**Forum mondial de l'harmonisation
des Règlements concernant les véhicules**

Groupe de travail de l'éclairage et de la signalisation lumineuse

Accord de 1958 – Règlements**Questions diverses – Autres questions****Proposition d'amendements au Règlement n° 10
(Compatibilité électromagnétique)****Communication de l'expert de la Belgique***

a) Limites de référence des perturbations électromagnétiques en bande large

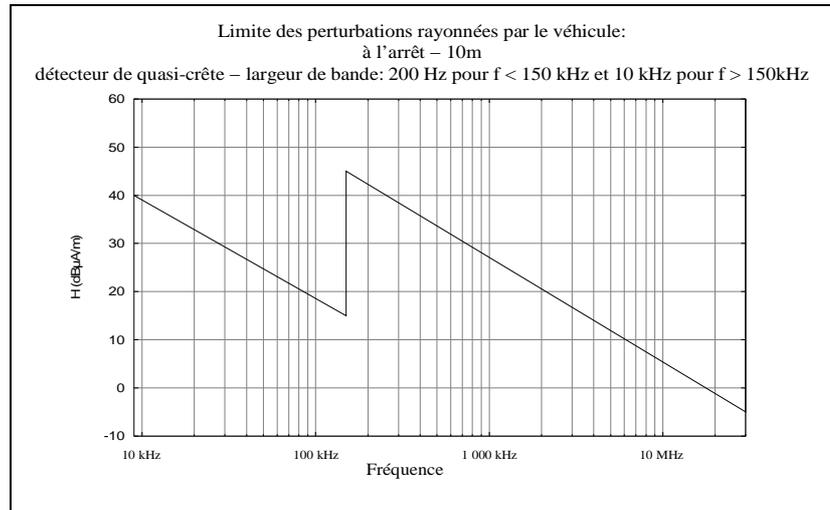
Distance antenne – véhicule-ligne aérienne de contact: 10 m

Limite H (dBµA/m) à la fréquence F (MHz):	
0,009 - 0,150 MHz	0,150 - 30 MHz
$H = 40 - 20,46 \cdot \log (F / 0,009)$	$H = 45 - 21,73 \cdot \log (F / 0,15)$

b) Limites de référence des perturbations électromagnétiques en bande large

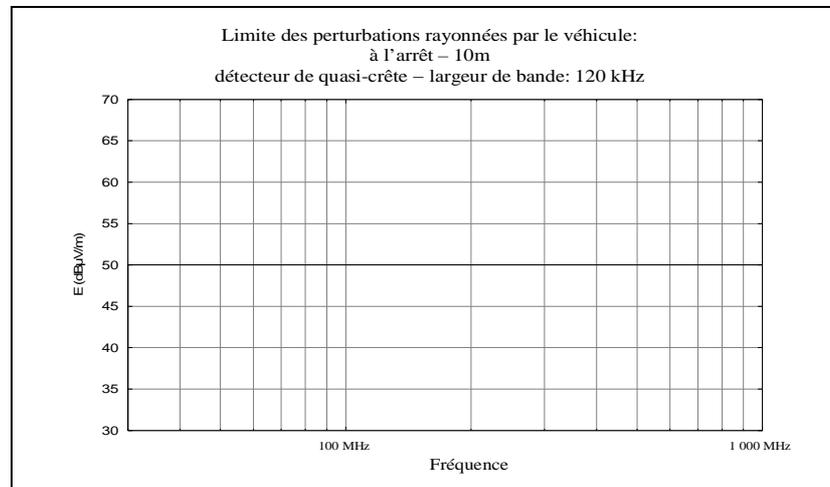
Distance antenne – véhicule-ligne aérienne de contact: 10 m

Limite E (dBμV/m) à la fréquence F (MHz):	
	30 - 1 000 MHz
E = 50

- c) **Limites de référence des perturbations électromagnétiques en bande large**
 Distance antenne – véhicule-ligne aérienne de contact: **10 m**

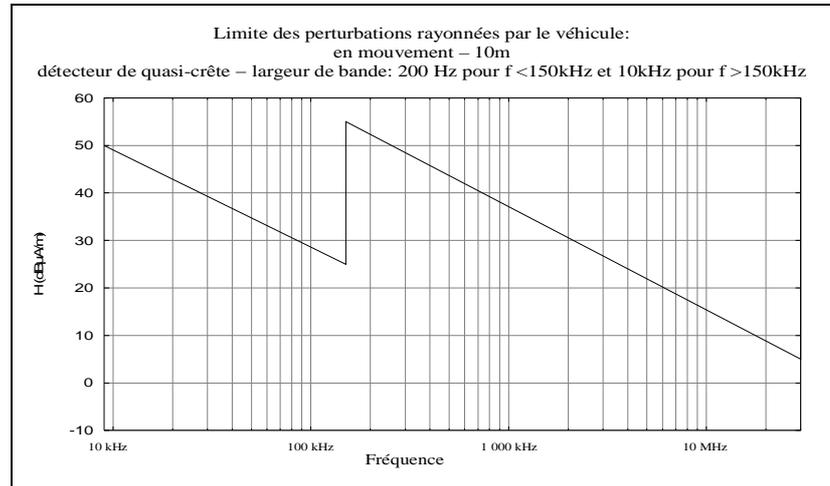
Limite H (dBμA/m) à la fréquence F (MHz):	
0,009 - 0,50 MHz	0,150 - 30 MHz
$H = 50 - 20,46 \cdot \log (F / 0,009)$	$H = 55 - 21,73 \cdot \log (F / 0,15)$

- d) **Limites de référence des perturbations électromagnétiques en bande large**
 Distance antenne – véhicule-ligne aérienne de contact: **10 m**

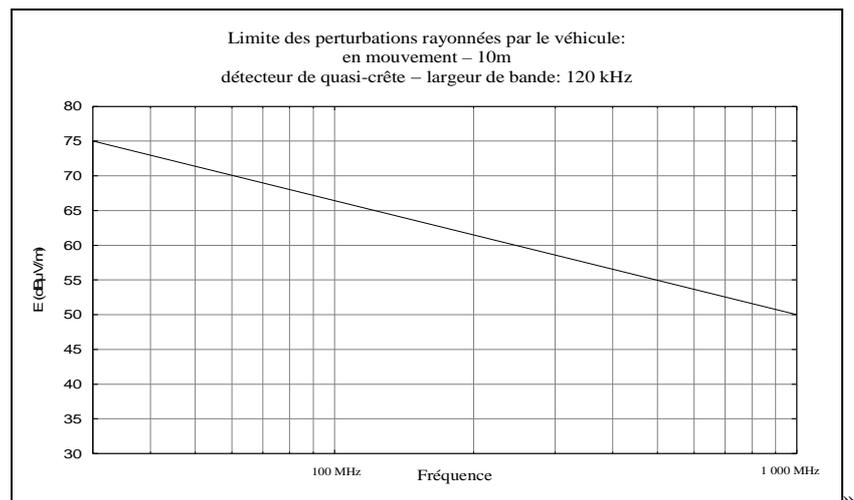
Limite E (dBμV/m) à la fréquence F (MHz)
30 - 1 000 MHz
$E = 75 - 16,42 \cdot \log (F / 30)$
